**AVIS RELATIF À LA PROTECTION
CONTRE LES EVENTUELS EFFETS NOCIFS ET NUISANCES
PROVOQUÉS PAR LES RAYONNEMENTS NON IONISANTS
GÉNÉRÉS PAR DES ANTENNES ÉMETTRICES STATIONNAIRES**

Commune : SAINT-GHISLAIN - Exploitant : ORANGE

Référence exploitant : 631C1_1 / 32631C1_1 / 42631C1_1 / 52631C1_1

Rapport n° 3791 / 2023

Figure 1 : Vue en plan des lieux de séjour et des points de contrôle

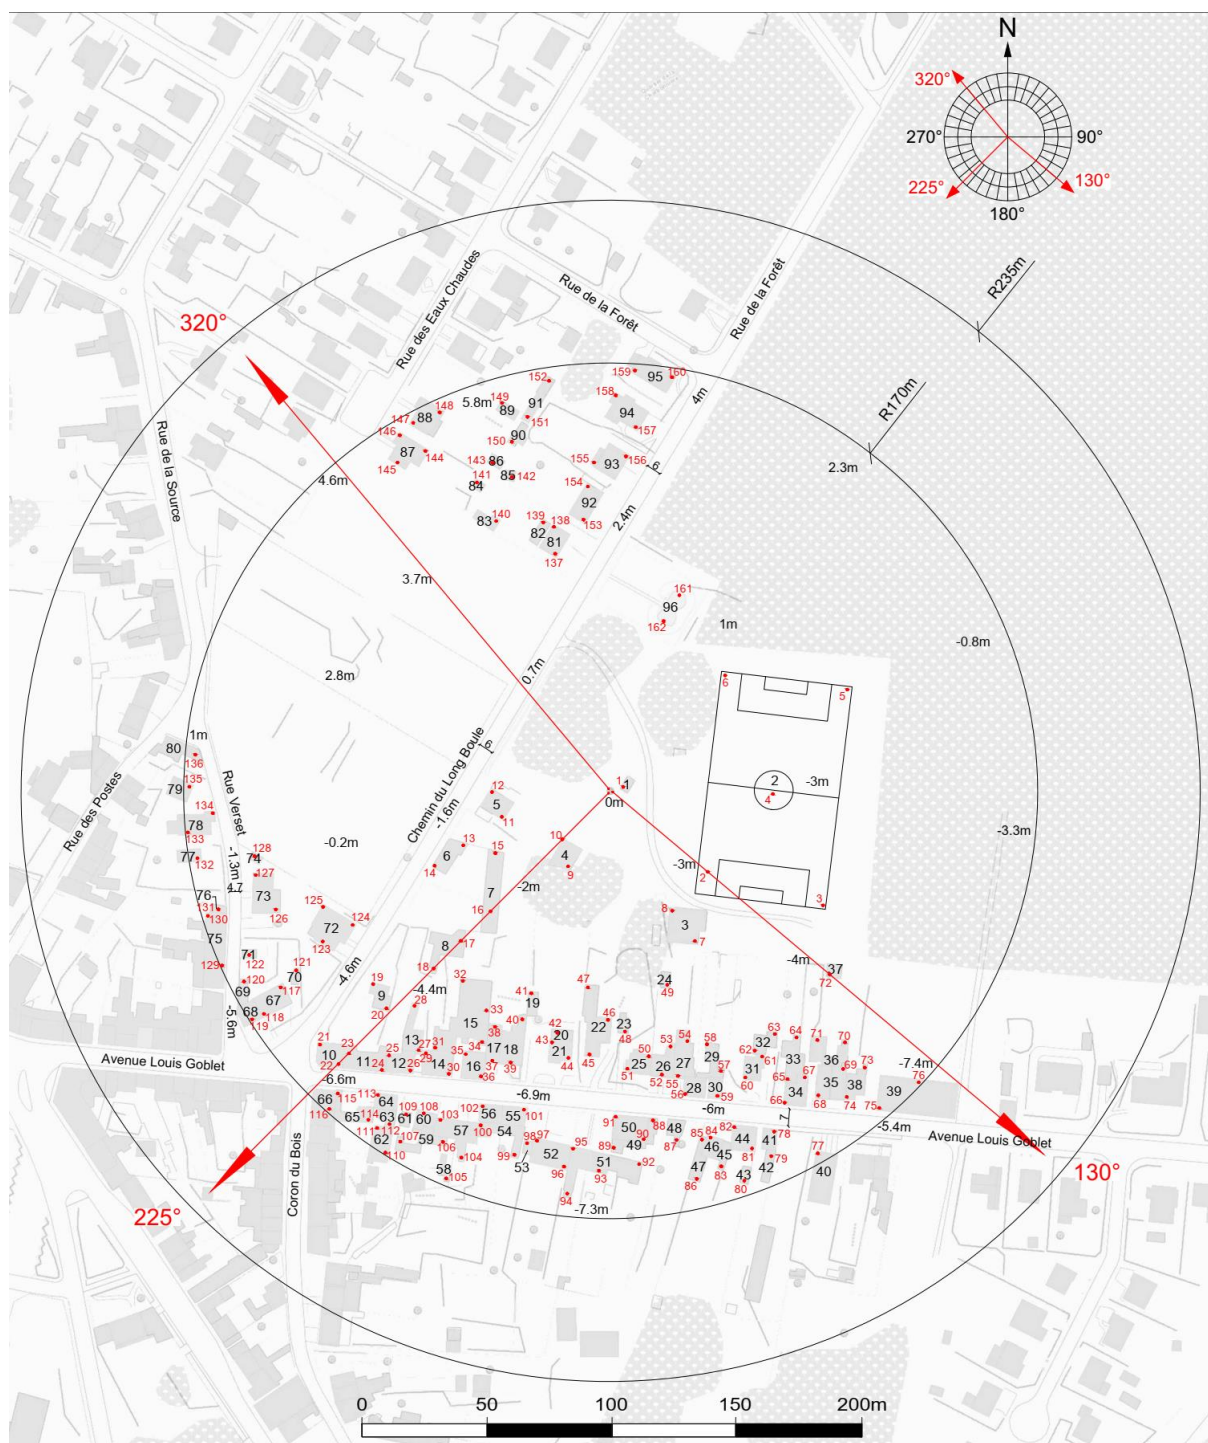
N° point de contrôle	LS	Atténuation (dB)	Indice d'exposition relatif à la limite par installation IE_i
141	LS84	3,0	0,111
145	LS87	3,0	0,110
73	LS38	3,0	0,106
144	LS87	3,0	0,104
140	LS83	3,0	0,101
143	LS86	3,0	0,096
74	LS38	3,0	0,096
146	LS87	3,0	0,095
76	LS39	3,0	0,095
116	LS66	3,0	0,095
22	LS10	3,0	0,095
142	LS85	3,0	0,094
75	LS39	3,0	0,092
113	LS64	3,0	0,090
147	LS88	3,0	0,090
69	LS35	3,0	0,089
126	LS73	3,0	0,085
119	LS68	3,0	0,083
148	LS88	3,0	0,082
111	LS62	3,0	0,082
118	LS67	3,0	0,081
68	LS35	3,0	0,081
67	LS34	3,0	0,081
150	LS90	3,0	0,079
115	LS65	3,0	0,079
110	LS62	3,0	0,077
66	LS34	3,0	0,075
114	LS65	3,0	0,075
117	LS67	3,0	0,073
77	LS40	3,0	0,071
129	LS75	3,0	0,070
25	LS12	3,0	0,070
108	LS60	3,0	0,070
112	LS63	3,0	0,069
21	LS10	3,0	0,068

En ce qui concerne les antennes de l'installation mentionnées dans le tableau 1, la distance maximale à laquelle la limite pourrait être atteinte, à l'extérieur, est égale à 78,4 m. S'il n'y a pas de LS à une distance inférieure, les antennes respectent forcément la limite d'immission.

Dans le cas des LS situés à l'intérieur des bâtiments, une atténuation d'obstacle est prise en compte et il en résulte que la distance maximale à laquelle la limite pourrait être atteinte se réduit à 55,5 m.

Figure 2 : Vue en plan des installations d'antennes dans un rayon de 300 mètres autour de l'installation faisant l'objet de la demande d'avis

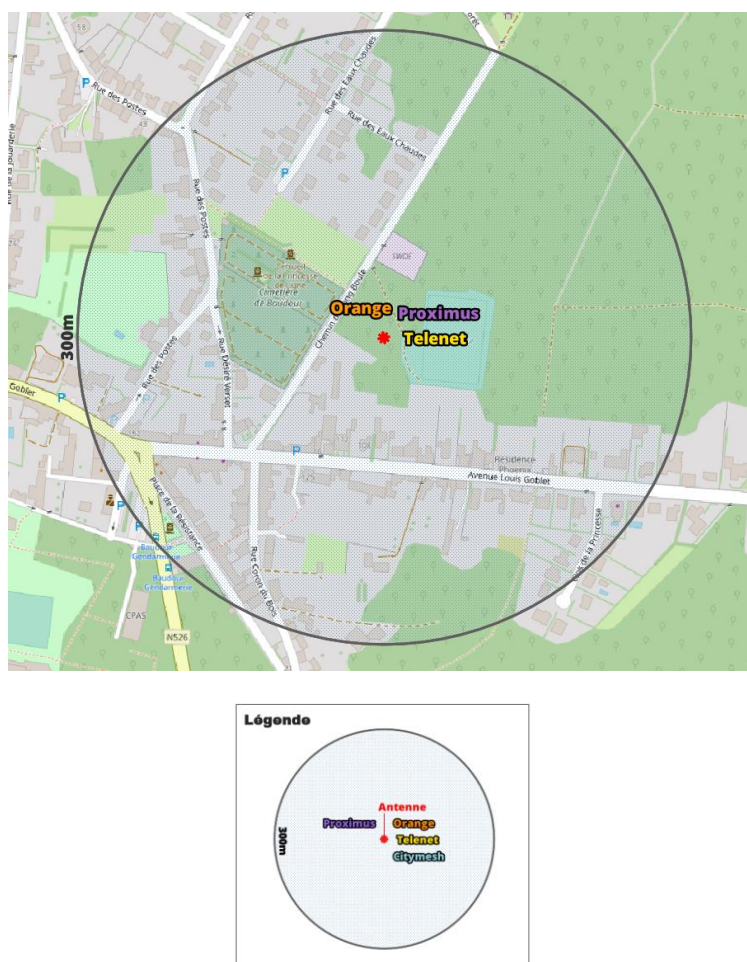
Compte tenu du nombre d'installations localisées dans la figure 2, il apparaît que l'intensité du rayonnement électromagnétique généré, dans les lieux de séjour situés à proximité de l'installation référencée dans le paragraphe 2, par l'ensemble des antennes émettrices stationnaires de l'ensemble des exploitants du même site d'antennes émettrices stationnaires respecte la limite fixée à l'article 4, § 2 du décret.
